Änderungsübersicht Chassis 7HV - Stand 09-2011

Bitte verwenden Sie die neuen Teilenummern für Ihre Bestellung

09-7001L

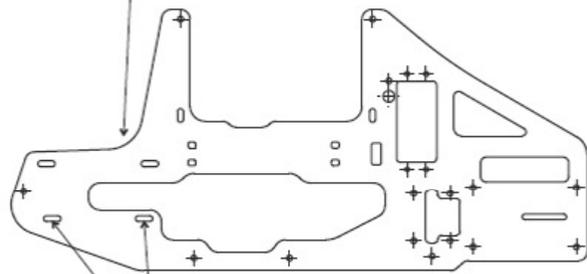
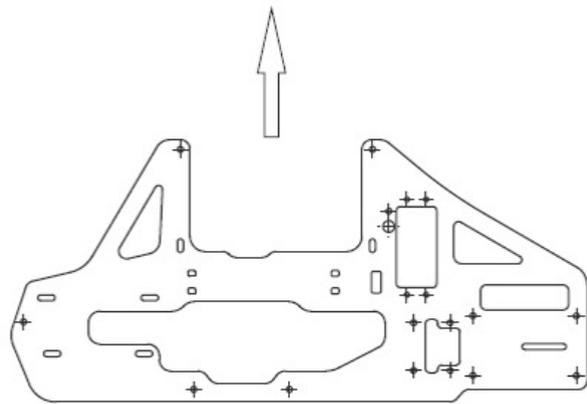
Einbau grösserer Motore möglich

Position der beiden Löcher geändert

09-7002

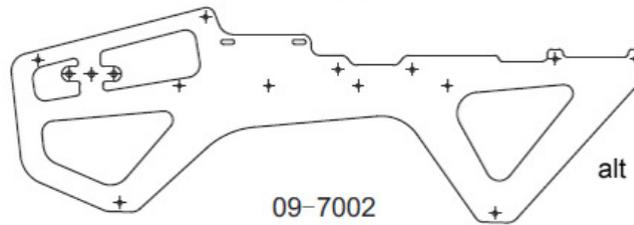
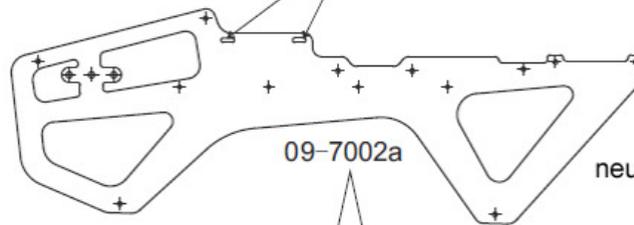
Anpassung dieser Löcher an den oberen Rahmen

09-7001R

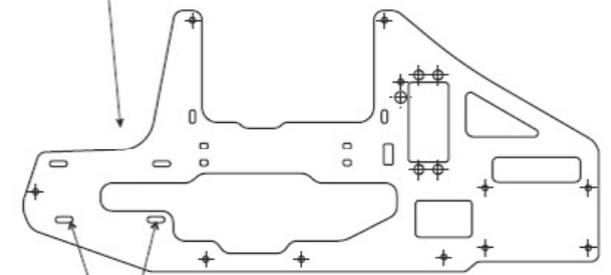
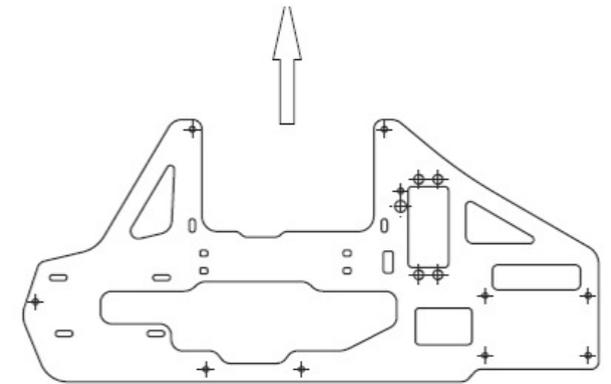
Einbau grösserer Motore möglich

Position der beiden Löcher geändert
